JULGAMENTO DE IMPUGNAÇÃO

Referência: Impugnação ao Edital de Regime Diferenciado de Contratações Públicas nº 001/2020

Impugnante: Odebrecht Engenharia e Construção Internacional S.A.

O presente julgamento se reporta à Impugnação ao Edital do Regime Diferenciado de Contratações Públicas nº 001/2020, na modalidade Presencial, que tem por objeto a **CONTRATAÇÃO INTEGRADA DE EMPRESA PARA ELABORAÇÃO DE PROJETOS BÁSICOS E EXECUTIVOS DE ENGENHARIA E FORNECIMENTO, FABRICAÇÃO E MONTAGEM E IMPLANTAÇÃO DA AMPLIAÇÃO DA QUANTIDADE DE FAIXAS E DA CICLOVIA DA VIDA NA TERCEIRA PONTE, ENTRE OS MUNICÍPIOS DE VILA VELHA E VITÓRIA, ES.**

- *Trecho em grelha:*

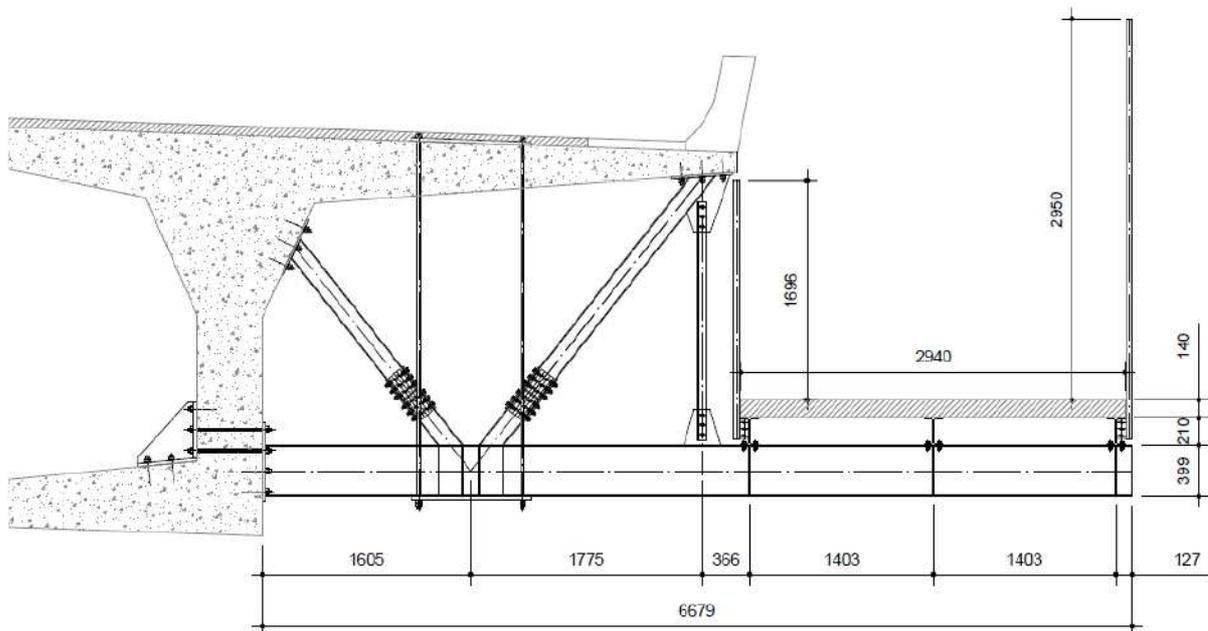
- Para o trecho em grelha com vigas protendidas:
 - Adotar novo conceito distinto do anteprojeto da concorrência, pois a viga extrema não possui capacidade estrutural para a nova magnitude dos esforços, mesmo que reforçada.

Ao analisar o memorial apresentado pela BetonStahl para o trecho em grelha, nota-se a simplicidade como é tratada a estrutura, deixando de considerar a Teoria de placa ortotrópica de Guyon-Massonnet-Bares e a Teoria de Wagner.

Outro ponto importante que precisa ser mencionado, e que está relacionado com os grandes valores de carregamento mostrados acima, é a forma simplista como a estrutura da ponte é tratada, conforme destacado a seguir, ao afirmar que a estrutura da ciclovia funcionará como um binário, deixando de considerar, mais uma vez, toda a estrutura de grelha, com as transversinas ligando as vigas longarinas.

Tal conceito se mostrou inconsistente pois introduz na viga mais extrema todas as cargas adicionais além do acréscimo do binário referente ao momento introduzido pela estrutura em balanço. Embora o anteprojeto aponte para a execução de reforço nas duas vigas, a segunda viga é de fato aliviada pela implantação da estrutura da ciclovia.

Novamente, torna-se importante ressaltar que os travamentos transversais em “X” e os travamentos longitudinais, propostos no anteprojeto, possuem a função de auxiliar na redistribuição dos esforços nas estruturas da ponte, não devendo, portanto, serem desprezados, conforme foi apresentado pela BetonStahl em sua análise, ignorando a capacidade da própria estrutura da ponte em redistribuir os esforços.

Considere-se ainda que o aumento de 50 cm de largura no tabuleiro para movimentação da defesa se constituirá em acréscimo não apenas de carga, mas também de rigidez e resistência da longarina extrema, que bem aproveitado, juntamente com o reforço de tração previsto, permitirá aumento da capacidade resistente da mesma.

Portanto, fica demonstrada a capacidade de se elaborar o projeto executivo de forma a tornar aptas as estruturas da ponte em receber a ciclovia e o alargamento de pista propostos no anteprojeto. Reitera-se que, no desenvolvimento o projeto executivo, as estruturas existentes da ponte deverão ser corretamente modeladas, de modo a permitir a consideração dos carregamentos e a distribuição transversal dos mesmos de forma mais realista, como é característico para este tipo de estrutura. Além disso, a nova estrutura deverá ser concebida buscando sempre permitir a melhor distribuição transversal das cargas entre os elementos principais.
